Con fecha 20 de abril de 2024 se presentaron una serie de alegaciones al Ministerio de Transportes respecto al "PROYECTO DE TRAZADO. HUMANIZACIÓN Y EJECUCIÓN DE CARRIL BICI EN LAS CARRETERAS DEL ESTADO N-611 Y N-623 EN EL TÉRMINO MUNICIPAL DE SANTANDER". Se presenta un estudio de la valoración positiva/negativa de las mismas.

Hoja 9

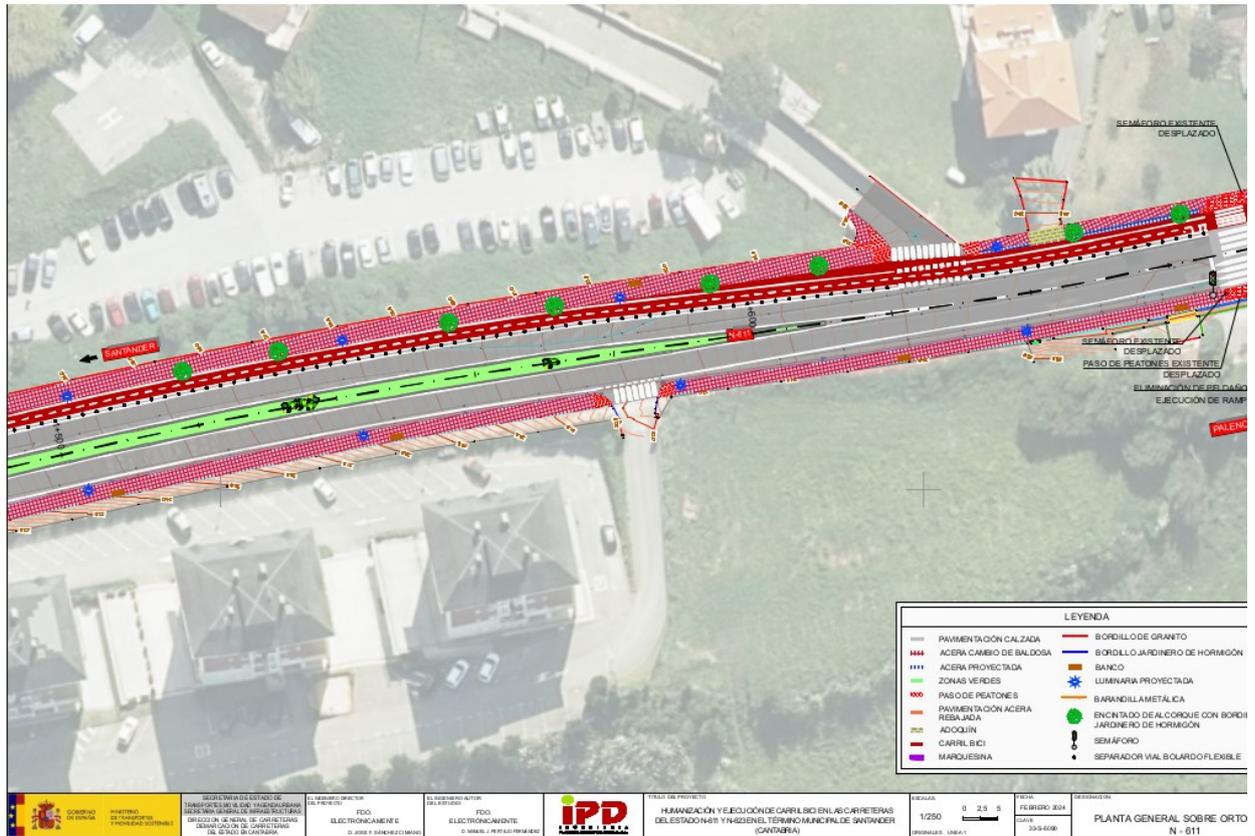
Se solicita dotar de acceso a las viviendas de la Calle El Castro 4. Debido a la existencia de mediana se puede plantear un paso en dos fases dejando un hueco en la misma.

Hoja 10

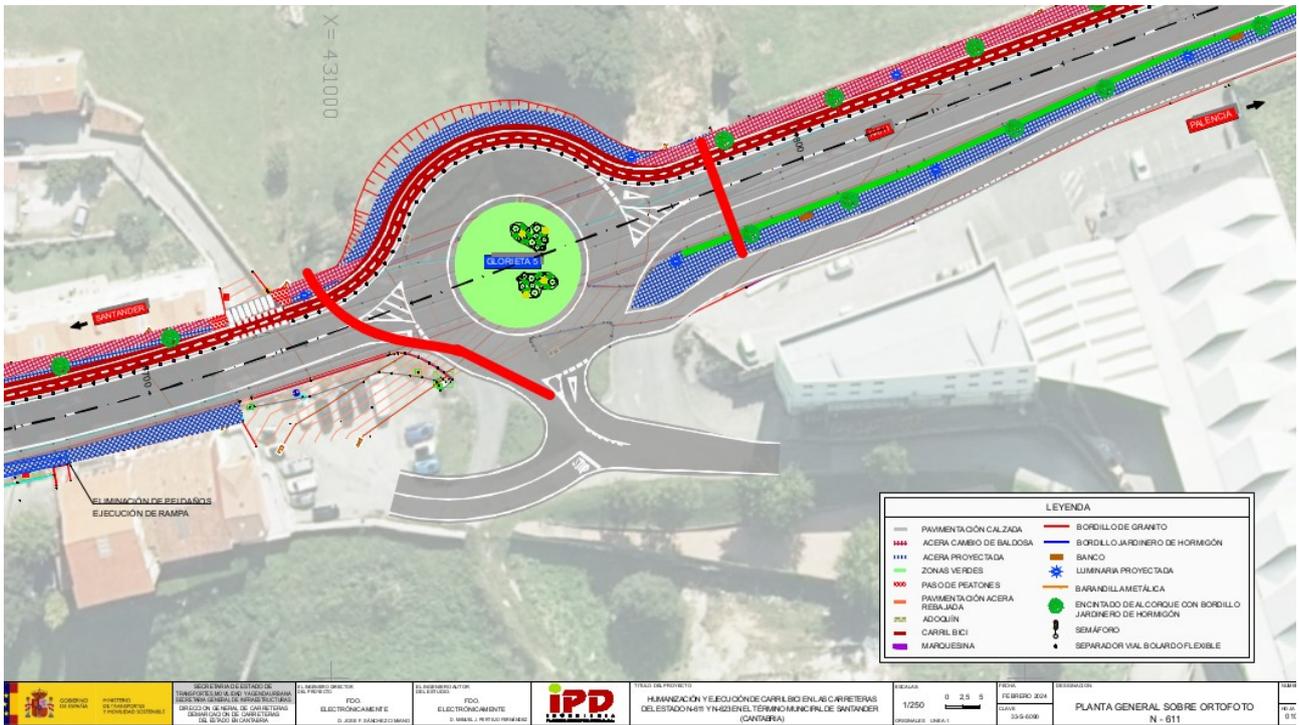
Se solicita valorar añadir al proyecto un posible acceso a la Calle el Castro (y con ella a Luis Quintanilla Isasi) y al vial de servicio del polígono del Campón. Se solicita también unir el polígono con el carril en diferentes puntos de la hoja 11 a 15.

Hoja 13

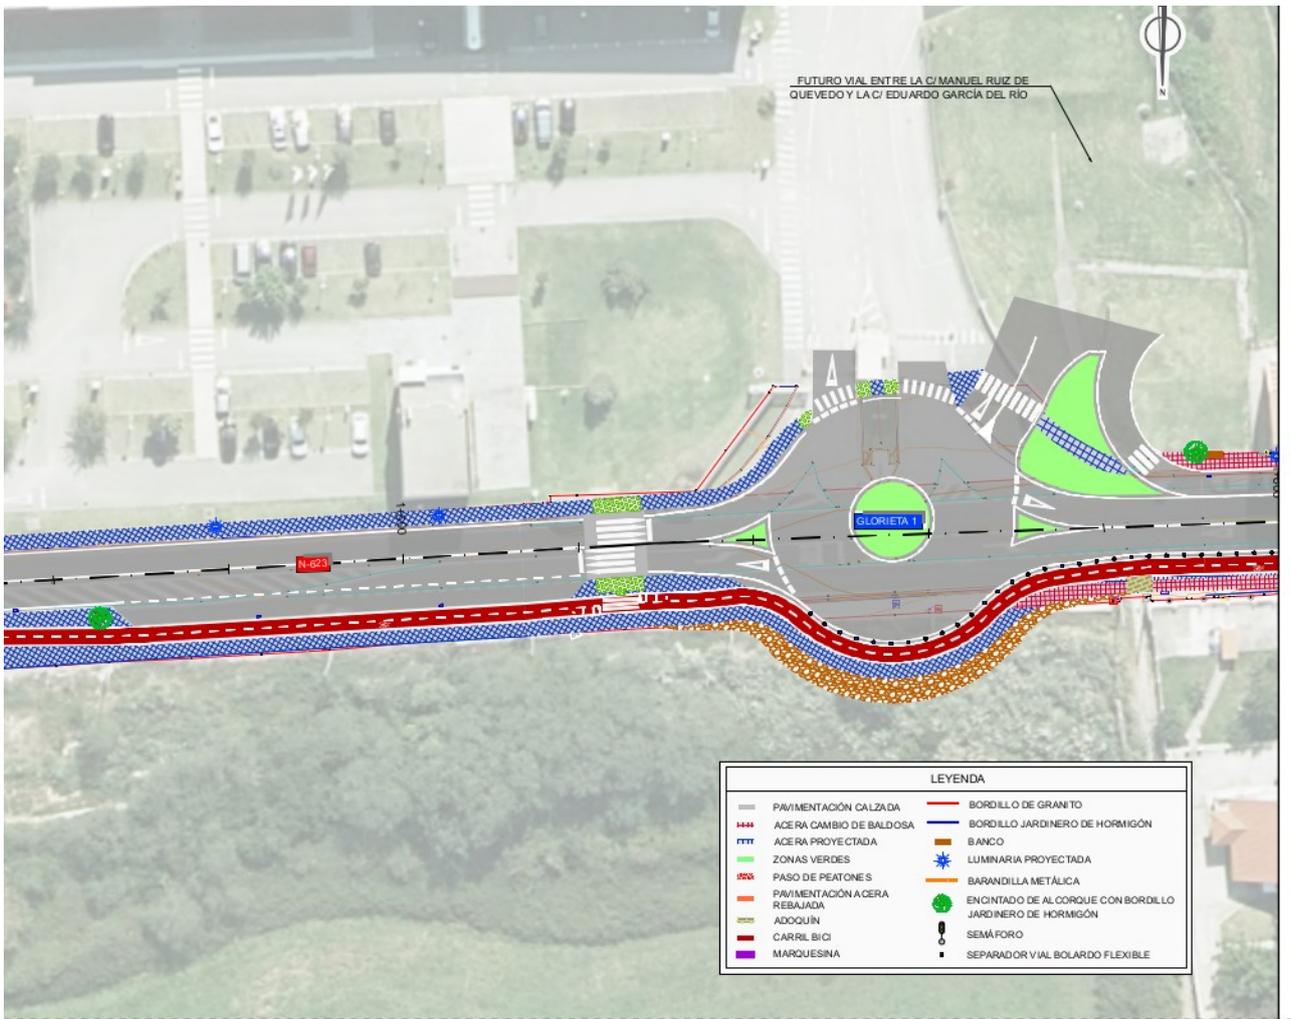
Se solicita que se dote al carril bici de una zona de incorporación para el futuro vial.

Hoja 1

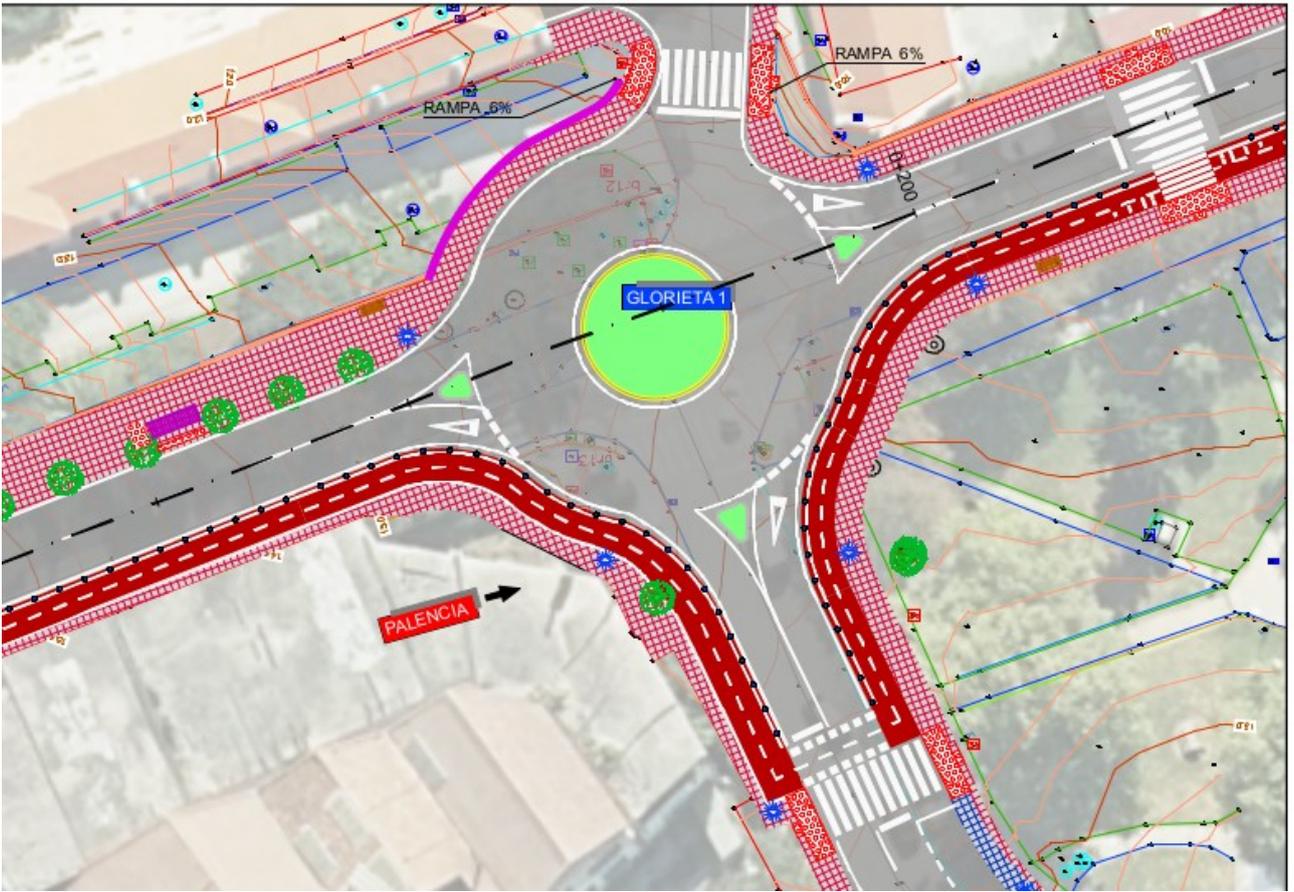
La primera glorieta aleja en exceso el paso de peatones y el paso del carril bici en dirección norte. Además, este vial únicamente da acceso al Colegio Fuente de la Salud, por lo que apenas va a tener tráfico a lo largo del día. Se puede acercar el paso a la rotonda e incluso convertir el vial en plataforma única.

Hoja 7

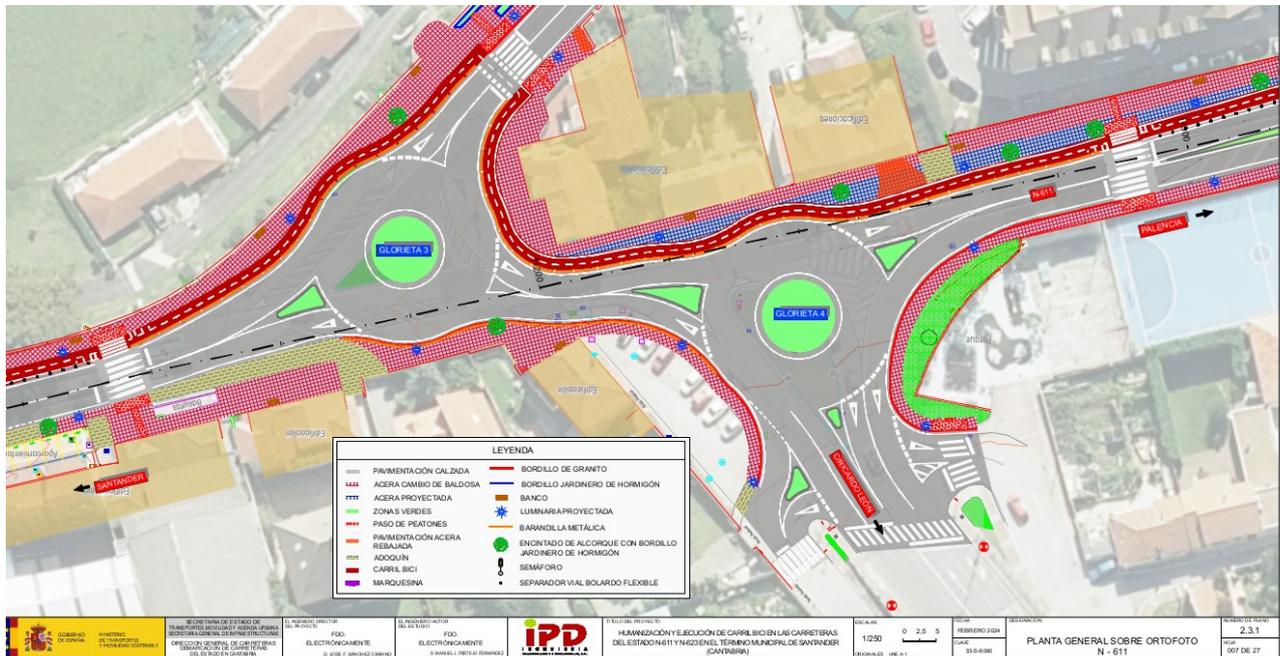
Se propone un paso peatonal elevado entre ambas rotondas para minimizar la distancia peatonal para cruzar desde la Calle Campogiro (en la bajada desde el Alto de la Peña) hasta la calle Ricardo León

Hoja 16 y 17

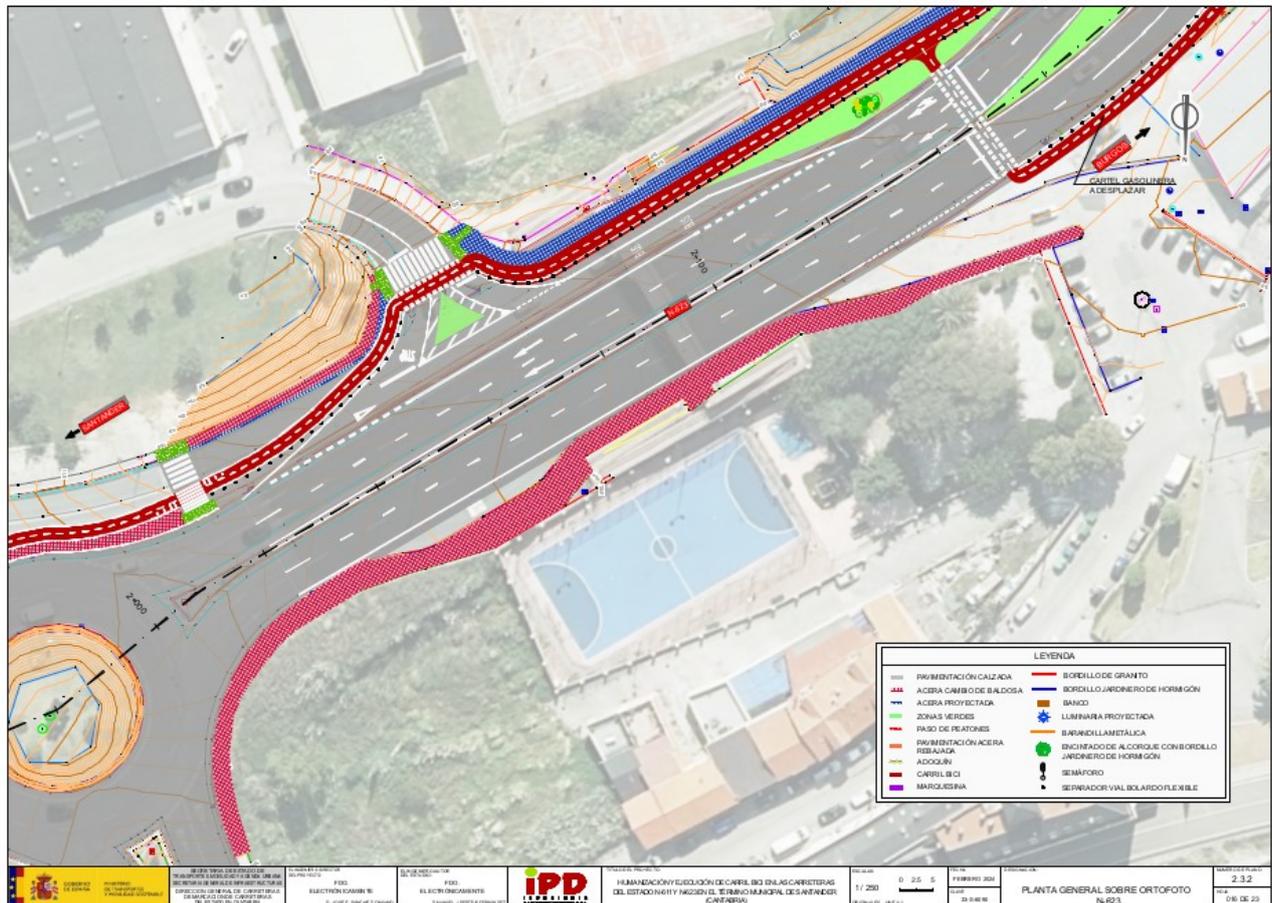
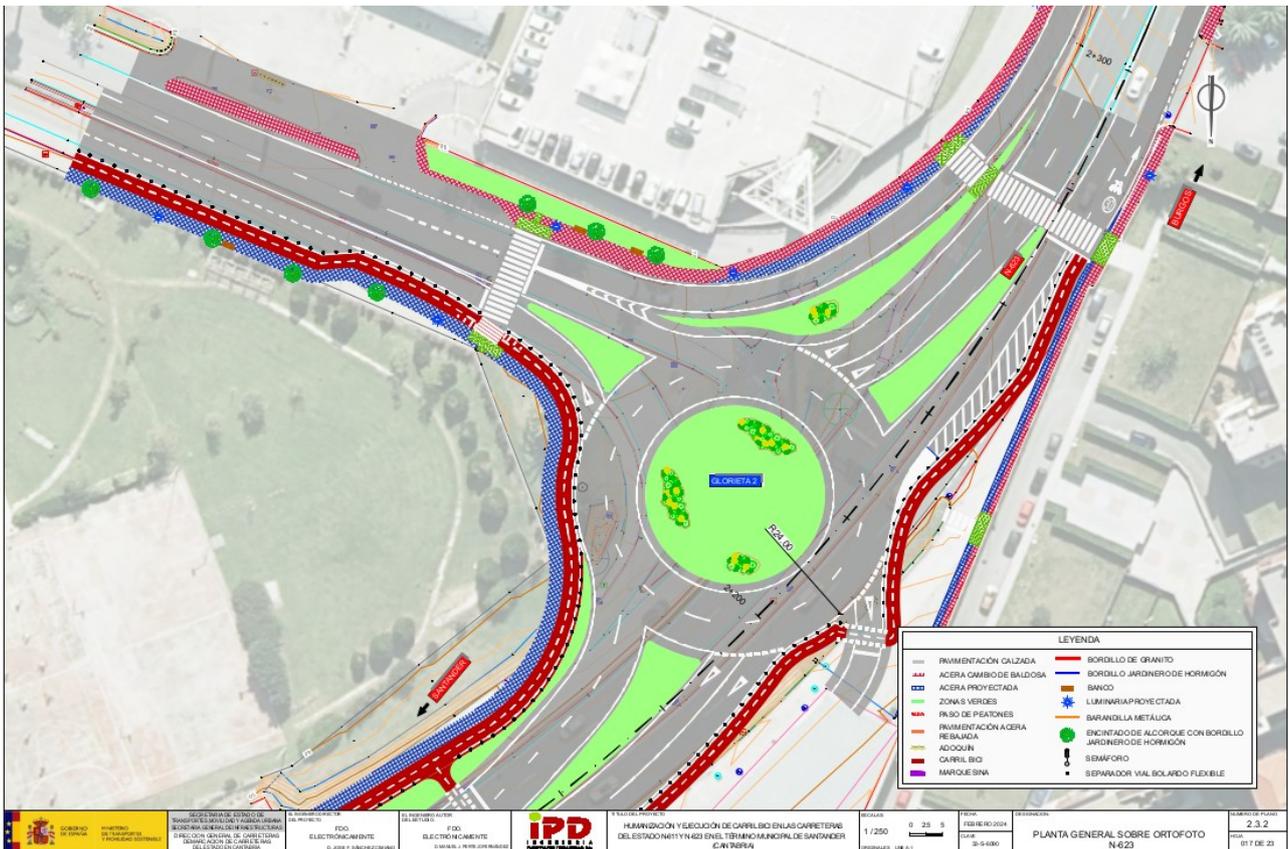
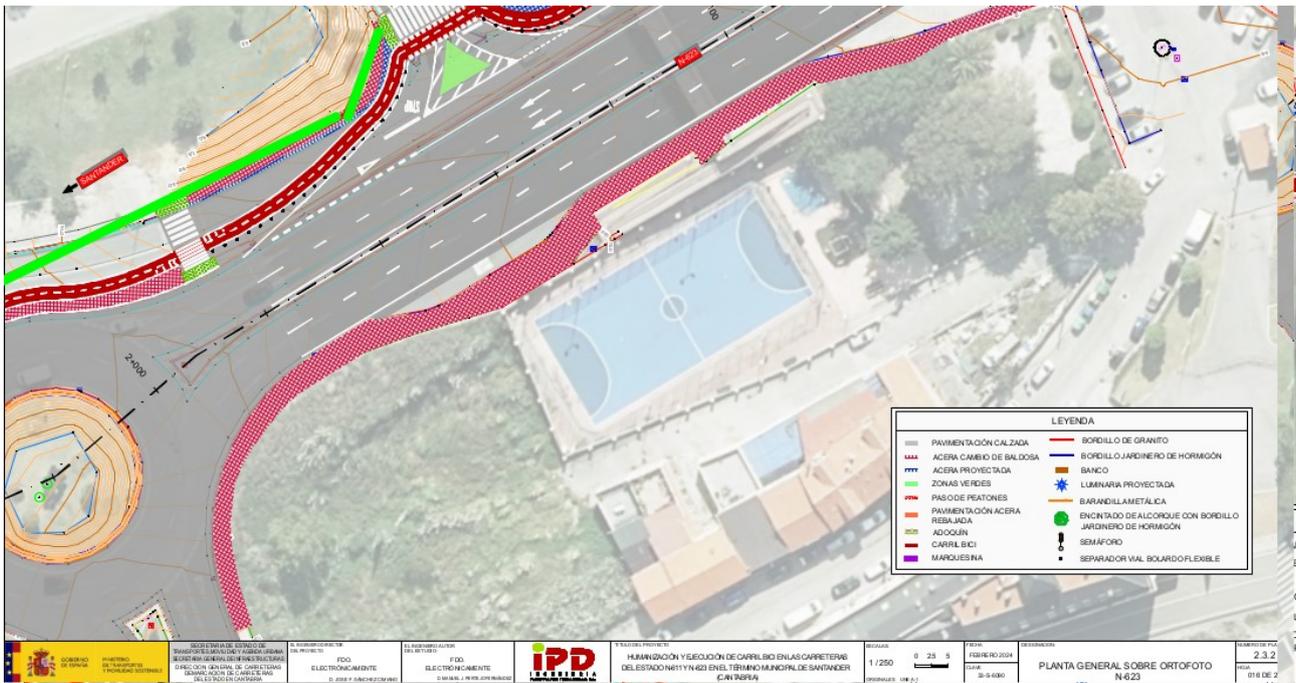
En las hoja 16 y 17 se aprecia como la incorporación directa del acceso a los Institutos a la carretera nacional y la construcción de la segunda rotonda dejan sin acceso al actual vial de acceso a los centros comerciales e institutos (y a los barrios anejos a los mismos)

Esa decisión hace que realmente sobre más espacio público en esa zona, lo que permitiría eliminar el cruce que se ve en la hoja 15 (marcado en azul) y con el posterior derrumbe del mismo aumentar unos cuantos metros de plataforma (en verde), adecuando la zona. Y pudiendo llegar a mejorarla colocando algún banco, arbolado y desarrollando alguna zona estancial a un lado y otro de la carrera.

Hoja 1

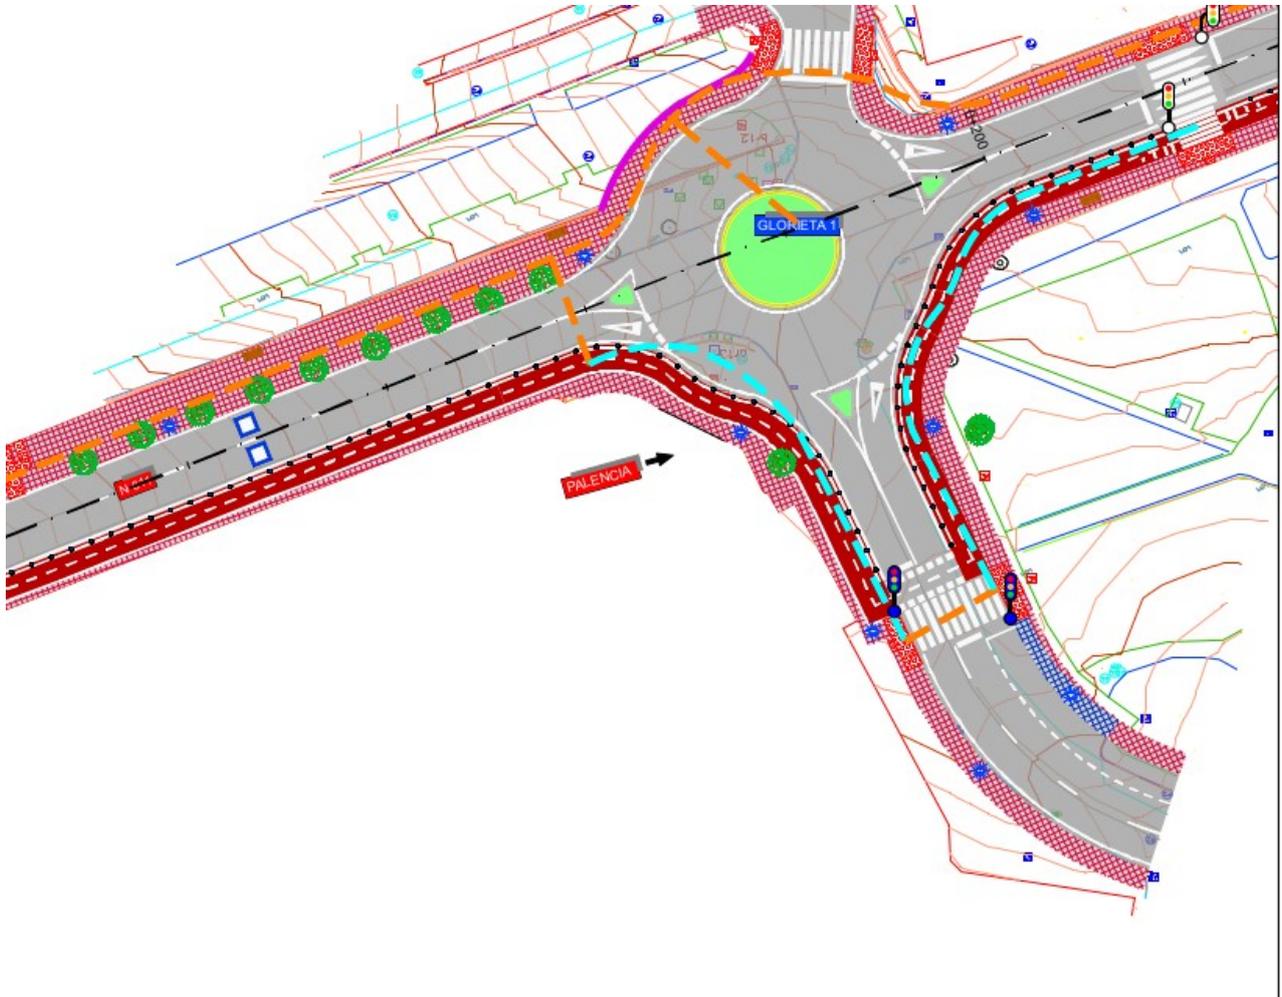
En el primer plano se considera innecesaria la instalación de un paso de peatones con pulsador en el vial de acceso al Colegio Fuente de la Salud al ser esta una calle con muy poco tráfico.
